# **ATOMKRAFTWERK NECKARWESTHEIM**

## **Korrosionsschäden an den Heizrohren der Dampferzeuger GKN Block II**

### **Fachtechnische Stellungnahme**

**STAND: 16. September 2019**

Abb. 3.3.1: Dampferzeuger [Schnitt] aus: „Anlagen-Kurzbeschreibung GKN Block II“<sup>09)</sup>

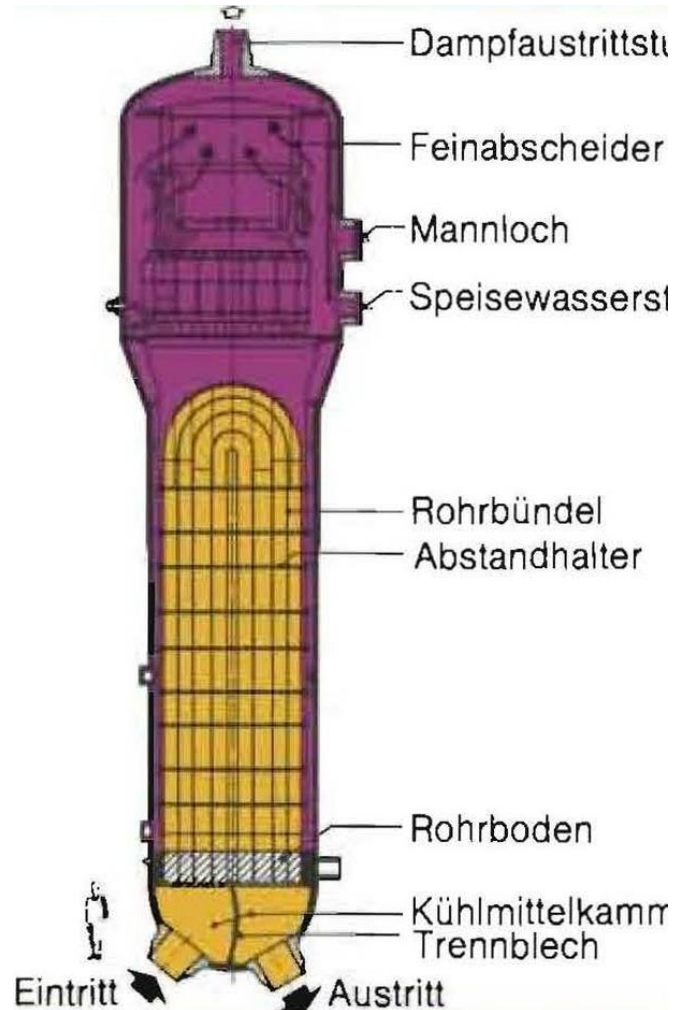
Nicht möglich hingegen ist die Prüfung „auf ganzer Länge“, wie dies in der Pressemitteilung des Umweltministeriums v. 7.11.2018 für einen Anteil der Rohre angegeben wurde. Dafür

reicht zum einen die Stabilität des Anschlußkabels nicht aus, um die Prüfsonde zunächst rd. 10 m bis zum Beginn der Rohrkrümmung in die Höhe zu schieben. Spätestens hier ist auf jeden Fall Schluß – die Prüfsonde, mit nur geringem Spiel an den Rohr-Innendurchmesser angepaßt, kann die Rohrkrümmung am Scheitel des Wärmetauscher-Bündels nicht überwinden. Die behauptete **Prüfung „auf ganzer Länge“ ist nicht möglich!** Der tatsächliche Prüfumfang beschränkt sich auf lediglich 20 % der Rohrlänge; **80 % der Rohrlänge sind gar nicht überprüft** worden.
